Rapport de présentation de la modification simplifiée 2021

La Commune d'Asnières-sur-Seine souhaite faire évoluer son PLU afin de permettre la réalisation de 2 projets inscrits en secteurs d'Orientations d'Aménagement et de Programmation : l'OAP du secteur Voltaire-RPC Gilbert et l'OAP ZAC PSA.

Cette modification simplifiée a pour objet de mettre à jour le PLU (Règlement des zones UPF et UPL, et des 2 OAP) concernant la ZAC PSA et l’OAP Voltaire – rue RPC-Gilbert qui ne sont plus en cohérence avec l’évolution des projets.

3.2 Pour la ZAC PSA : le schéma de l’OAP

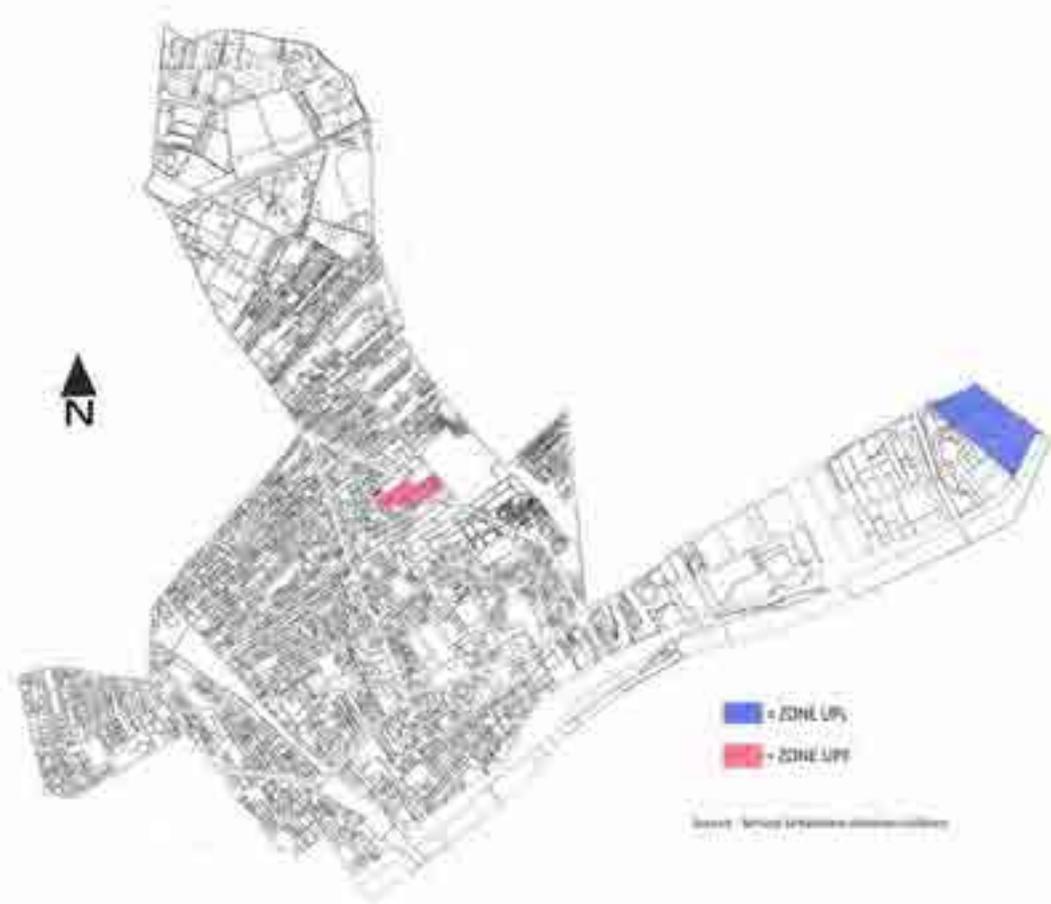
L’OAP de la ZAC PSA est modifiée avec la suppression du linéaire limitant le commerce en rez-de-chaussée et la suppression de l’émergence possible du bâti jusqu’à 40 mètres sur le Lot B0, afin d’être en cohérence avec l’évolution du projet.

3.1 LA ZONE UPL : ZAC PSA

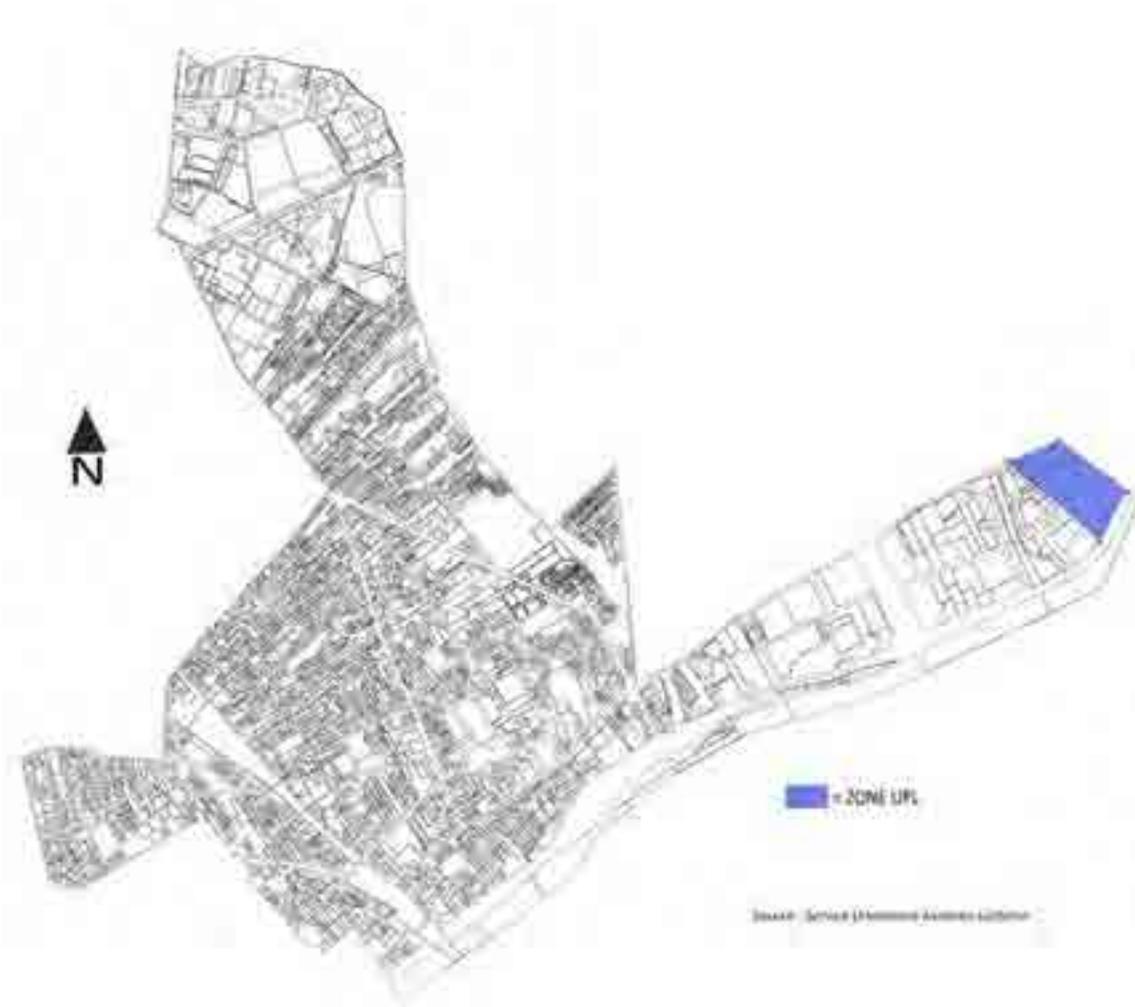
L'orientation d'aménagement et de programmation est modifiée afin de tenir compte du projet développé sur la Halle et de permettre ainsi l'évolution programmatique de ce lot B0 en y développant un complexe hôtelier avec commerces en rez-de-chaussée et étages.

3.2 AJUSTEMENT DE L'OAP ZAC PSA

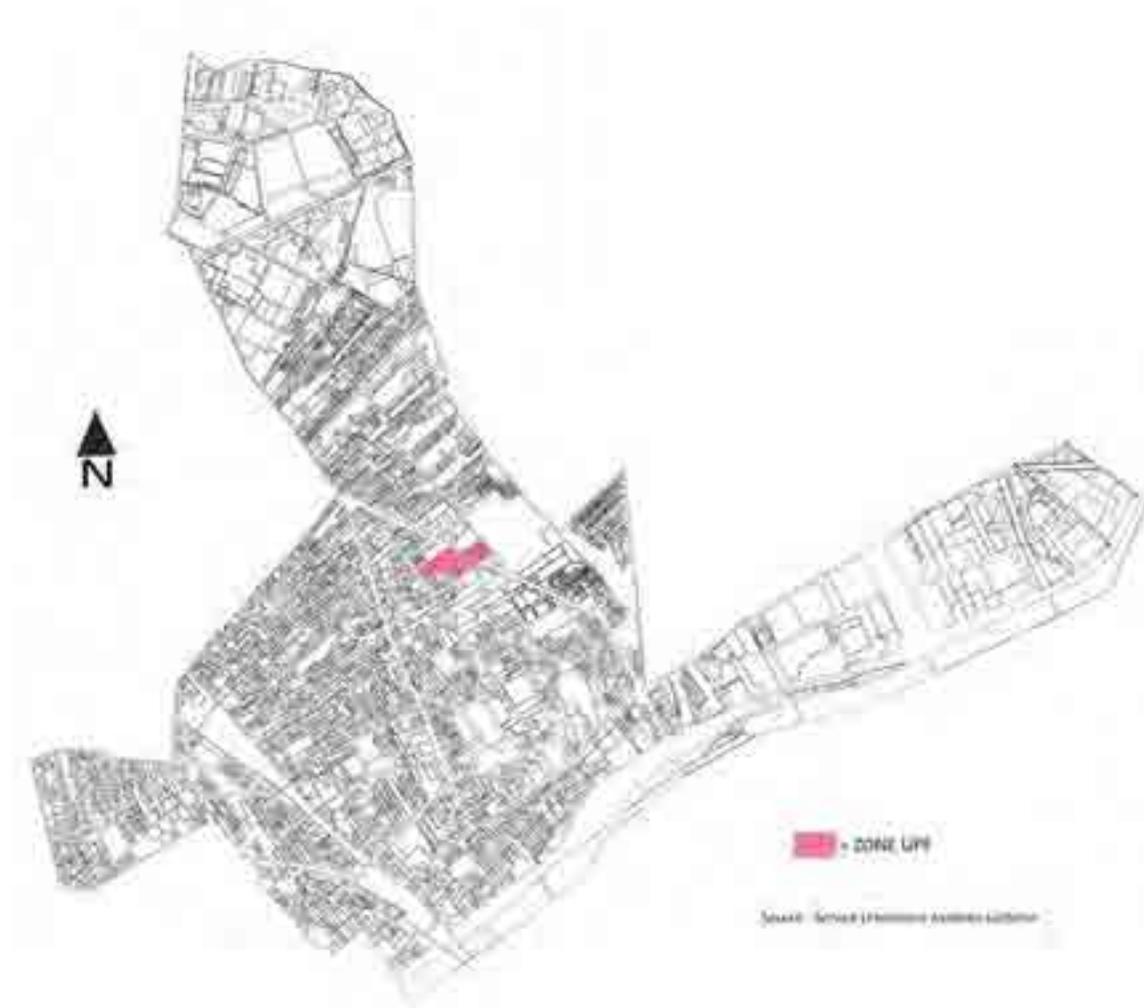
Le schéma de l'OAP est ajusté en tenant compte des évolutions du projet avec les modifications suivantes :

- « Programme d'activités tertiaires » est remplacé par « programme de commerce et activités de services, autres activités des secteurs secondaires ou tertiaires », dans la légende.
- L'indication « émergence possible du bâti et implantation libre à l'intérieur du périmètre » est supprimée sur le lot B0 de la Halle, dans la légende et sur le plan.
- Un « linéaire autorisant le commerce en étage » est ajouté sur le lot B0 de la Halle, dans la légende et sur le plan.
